**Avis de la Mission Régionale d'Autorité environnementale
Nouvelle-Aquitaine
sur un projet de centrale photovoltaïque
dans la commune d'Aillas (33)**

n°MRAe 2025APNA14

dossier P-2024-16901

Localisation du projet : Commune d'Aillas (33)
Maître d'ouvrage : Société SEPAL
Avis émis à la demande de l'Autorité décisionnaire : Le Préfet de la Gironde
En date du : 25 novembre 2024
Dans le cadre de la procédure d'autorisation : Permis de construire
L'Agence régionale de santé et le Préfet de département au titre de ses attributions dans le domaine de l'environnement ayant été consultés.

Plan masse du projet retenu superposé aux enjeux environnementaux – page 154 de l'étude d'impact

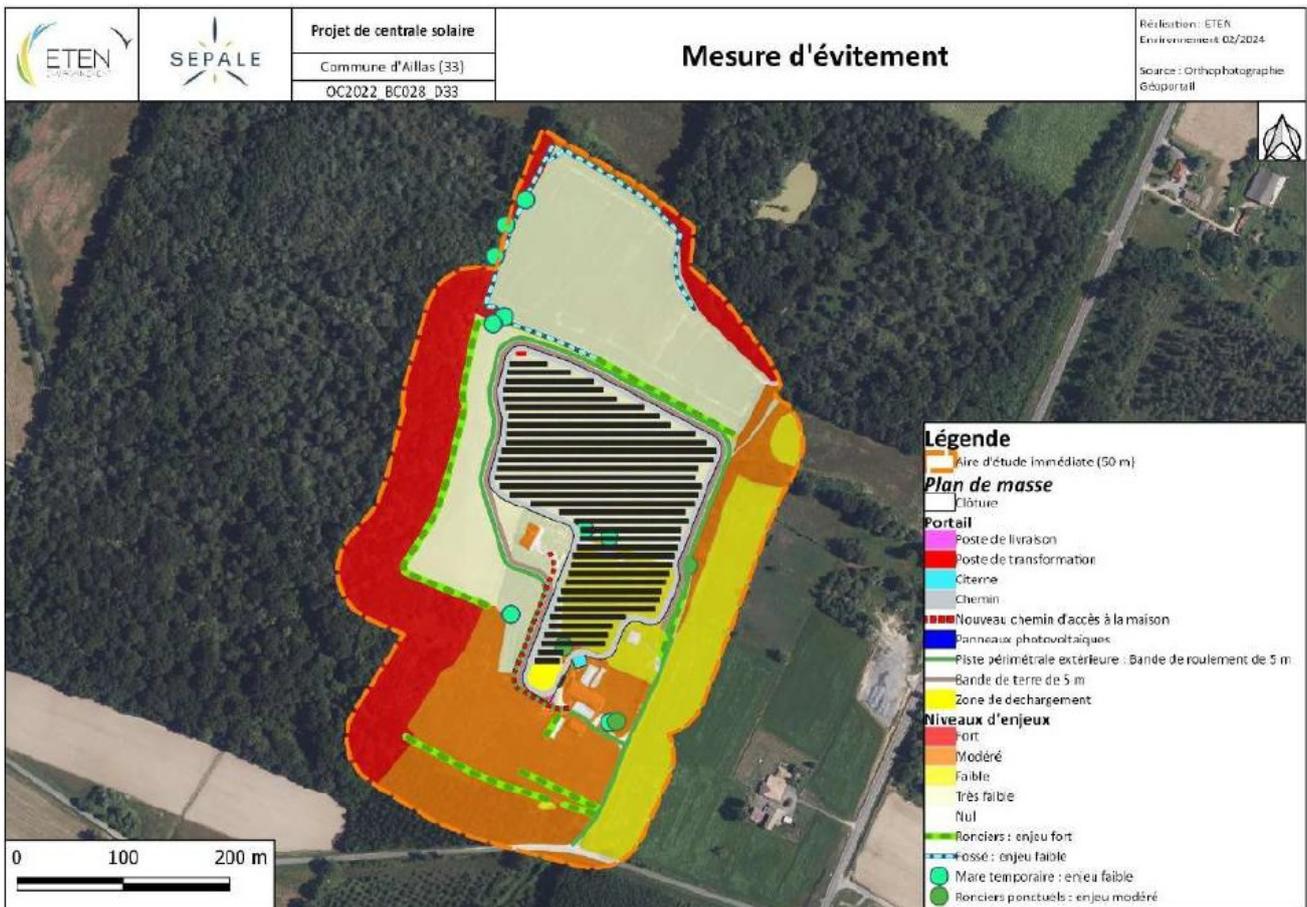
La MRAe recommande d'améliorer la représentation des Obligations Légales de Débroussaillage (OLD) qui s'appliquent au projet, et de préciser si l'analyse des enjeux et des impacts a bien été réalisée dans ces zones. Elles concernent en particulier une bande d'une profondeur de 50 m à partir de la clôture en limite ouest du projet qui constitue une zone favorable à l'avifaune, aux chiroptères et aux reptiles, identifiée à enjeu fort. Il conviendrait, le cas échéant, de réévaluer les incidences résiduelles du projet sur ces zones après application des mesures d'évitement et de réduction d'impacts.

Le dossier conclut à l'absence de zones humides sur la zone d'étude. Toutefois, les cartes de représentation des enjeux de biodiversité font apparaître la présence de mares temporaires en limite nord-ouest et au cœur du projet (voir le plan de masse présenté ci-dessus et en page 154 de l'étude d'impact). **La MRAe recommande d'approfondir les investigations** au niveau des mares temporaires qui n'ont pas été évitées par le présent projet, et où des espèces d'amphibiens ont été observées (carte page 135). Le cas échéant, il conviendrait :

- de redéfinir le contour du projet en évitant les zones humides identifiées, ou, à défaut, de justifier l'absence de leur évitement ;
- de quantifier les incidences résiduelles du projet après application des mesures d'évitement et de réduction, en tenant compte notamment des fonctionnalités des zones humides, et de prévoir des mesures de compensation en cas d'incidences non nulles ;
- de prévoir un contrôle en phase d'exploitation de la pérennité des zones humides au sein de l'emprise de la centrale.
